| <br>ALCALDÍA MAYOR<br>DE BOGOTÁ D.C.<br>Fondo<br>Prevención y<br>Atención Emergencias | <b>CONCEPTO TÉCNICO SOBRE<br/>         NECESIDAD DE ESTUDIOS<br/>         DETALLADOS DE AMENAZA Y RIESGO<br/>         POR FENOMENOS DE REMOCIÓN EN<br/>         MASA DENTRO DEL TRÁMITE DE<br/>         LICENCIA URBANÍSTICA</b> | Código:               | GPR-FT-10  |

| 1.1 CONCEPTO TÉCNICO No. CT:           | 6304                       |

| 2.2 PROYECTO:                  | Transversal 5Q No. 48M-04 Sur |

Fotografías No. 1. y No. 2 Predio donde se busca adelantar el proyecto ubicado en la Transversal 5Q No. 48M-04 Sur y aspecto de la vía Transversal 5Q.

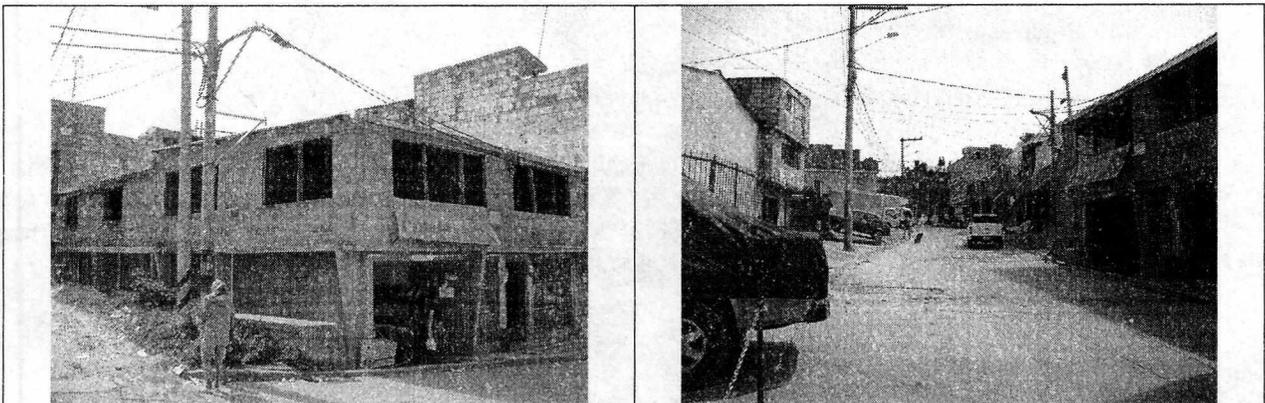
En el momento de la visita, en el predio objeto del presente concepto técnico, se encontró una edificación de tres (2) pisos de altura en proceso de construcción (Fotografía No. 1). Exteriormente se observó que la citada edificación está construida mediante un sistema estructural compuesto por columnas y placas de entrepiso en concreto reforzado y en el momento de la verificación técnica adelantada no evidenciaba daños o patologías que permitan identificar o definir la presencia de procesos de inestabilidad geotécnica activos en el área del proyecto (Fotografía No. 1).

Teniendo en cuenta los aspectos observados y evaluados en este concepto técnico, se considera que para la construcción del proyecto de la Transversal 5Q No. 48M-04 Sur, del sector catastral Callejón Santa Bárbara de la Localidad de Rafael Uribe Uribe, **NO SE REQUIERE** adelantar la FASE II del estudio detallado de amenaza y riesgo por remoción en masa, de acuerdo con lo establecido en la Resolución 227 de 2006; por otra parte esto no exime al constructor del cumplimiento del resto de la normatividad vigente (Norma Sismo Resistente – Código de Construcción – Resolución de Legalización, etc.), por lo que en cualquier caso y para cualquier intervención, se deben realizar estudios técnicos pertinentes que garanticen la seguridad y funcionalidad de las edificaciones así como la estabilidad geotécnica del predio y su entorno en todo momento.
